**TXU.71.66.64130.2021.JD**

**Dotyczy:** przetargu w trybie podstawowym bez negocjacji na: „Wyznaczenie płatnych miejsc postojowych w dwóch obszarach ograniczonych ulicami: 1. Piłsudskiego - Tęczowa - Wysoka - Grabiszyńska; 2. Grunwaldzka - Piastowska - Sienkiewicza oraz uporządkowanie parkowania na ul. Ołbińskiej i Krętej we Wrocławiu”.

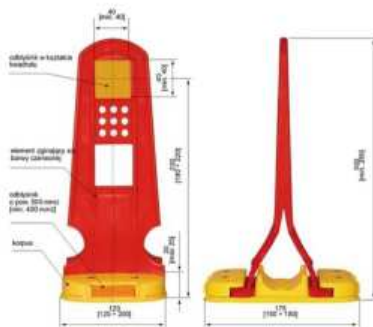
2. prosimy o potwierdzenie, że pylony U-24 wykonać należy w wersji mini:

Pylony U-24 mają być zgodne z zapisami w ST Oznakowanie pionowe pkt. 3.1.15:

### 3.1.15. Tablica uchylna leitboy

- dwuczęściowa tablica kierująca
- elastyczna gumowa podstawa mocująca wracająca do pozycji pionowej po uderzeniu przez pojazd
- górna część wykonana z odpornego na uderzenia tworzywa
- rant chroniący folię
- jednostronnie lub dwustronnie wyklejona folią mikropryzmatyczną 2 typu
- z uchwytem

#### Podstawa:

- wykonana z recyklingu tworzyw sztucznych
- odporna na warunki atmosferyczne
- spłaszczone końce

Montowane do podłoża przy pomocy kolków rozporowych, kotew do betonu lub chemicznych na głębokość w nawierzchni min. 15 cm
